平陆县 100MW 农光互补光伏发电项目

监理工程师通知单

编号: ZHJL-JLTZ-PL-186

主题: 2025 年 3 月 17 日、3 月 18 日建设单位、监理单位及总包单位在新阳朝地块 35 区、36 区验收过程中发现以下问题:

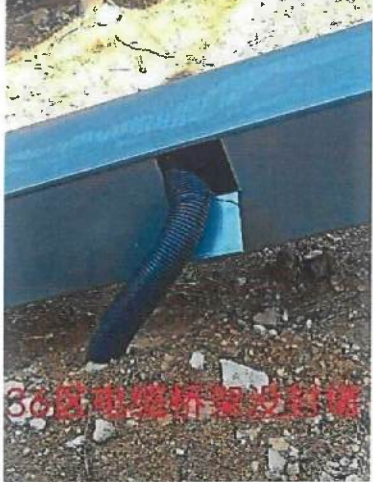
360304, 缺少号码管, 电缆未整理, 套管未加扎带。

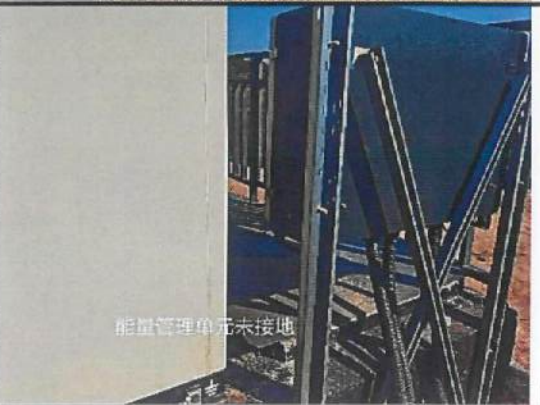
350727压块生锈

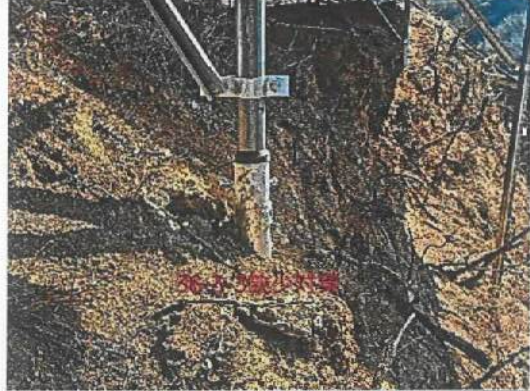
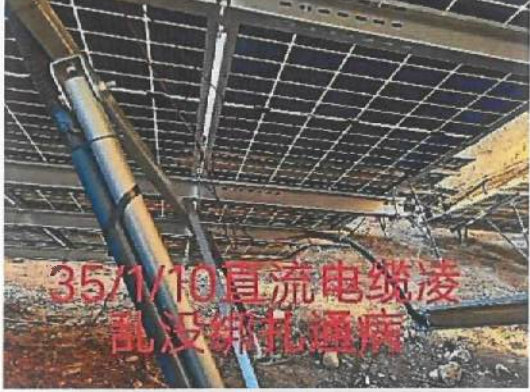
无号码管区域, 垃圾未清理三十五六六方阵

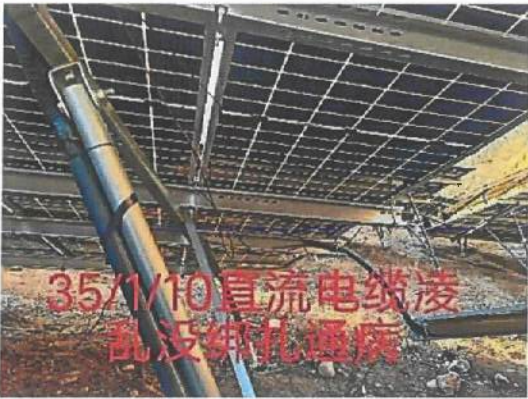
43	 36#逆变器防火封堵重做	44	 36#逆变器区未使用钢扎带
45	 36#逆变器区未使用钢扎带	46	 36#逆变器区防火封堵不到位
47	 36#逆变器区未使用钢扎带	48	 36#逆变器区未使用钢扎带
